浜岡原子力発電所
基準津波の策定のうち
プレート間地震の津波評価について
(コメント回答)

2021年10月21日

プレート間地震の津波評価について 第509回審査会合（2017年9月15日） コメント一覧表

日本海溝と南海トラフの海溝軸から陸域までの距離

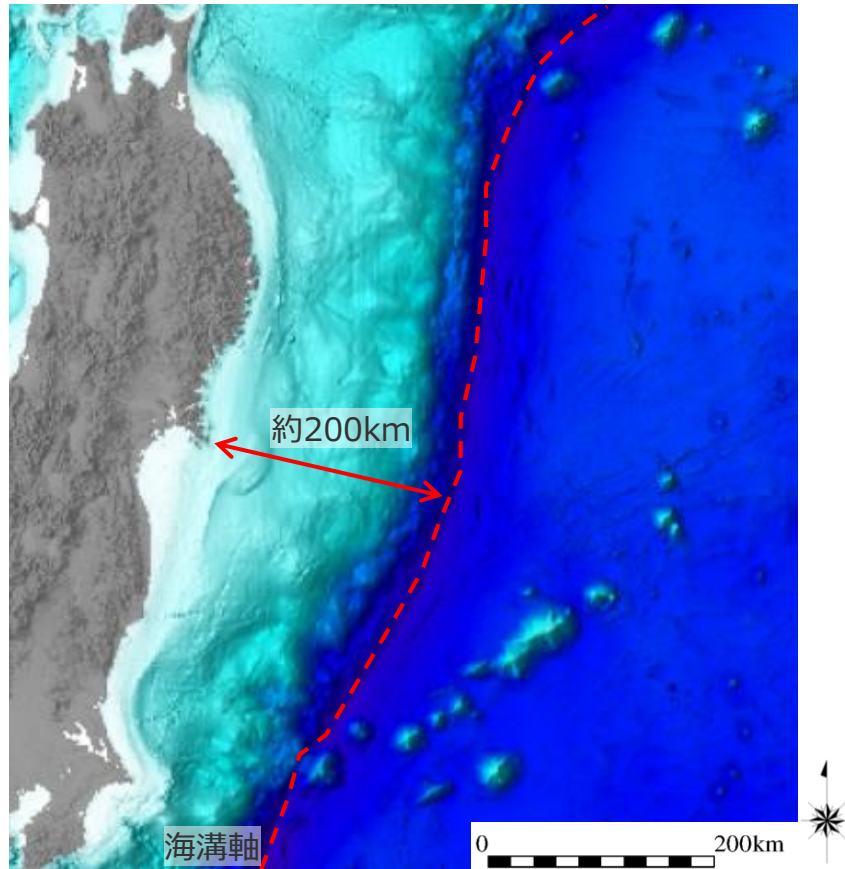
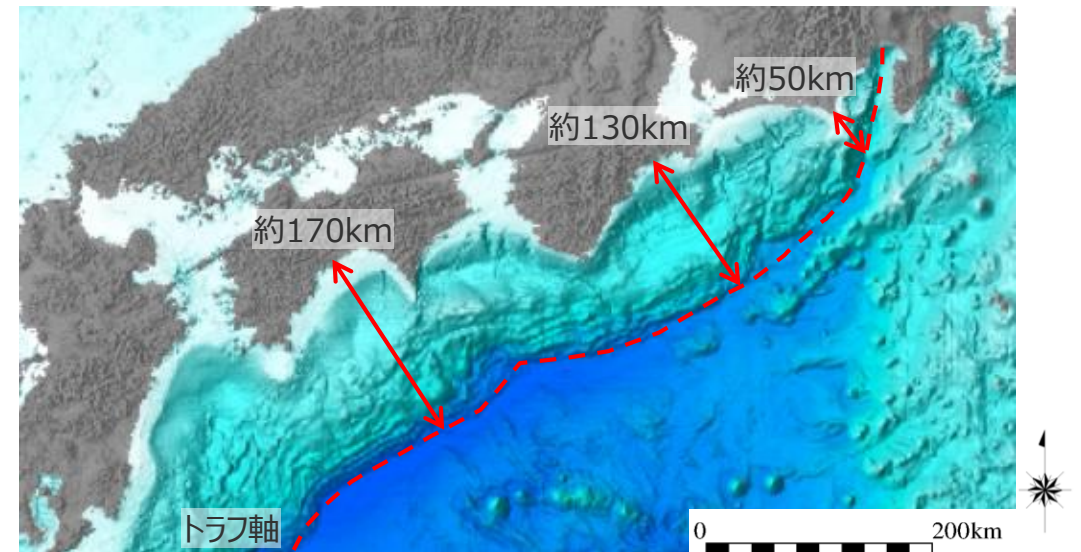
- 東北沖地震では、海溝軸付近で顕著なすべりの不均質が確認されている。

海溝軸付近のすべりの不均質性の影響は、海溝軸から遠ければ津波伝播の過程で平均化されるが、海溝軸からの距離が近ければ平均化されずに到達するので、小さなすべりの不均質であっても影響が出やすい。

国内外の巨大地震の津波事例が限られているなか、トラフ軸から近い浜岡においては、敷地の津波評価に影響の大きいすべり量、ライズタイムについて、更なる不確かさを考慮して裕度を持って設定する必要がある。

- 日本海溝と南海トラフの海溝軸から陸域までの距離は、おおよそ以下のとおり。
- 海溝軸から陸域までの距離は、日本海溝では約200kmであるのに対して、南海トラフでは約170km～50kmとなっており、敷地前面では約50km。
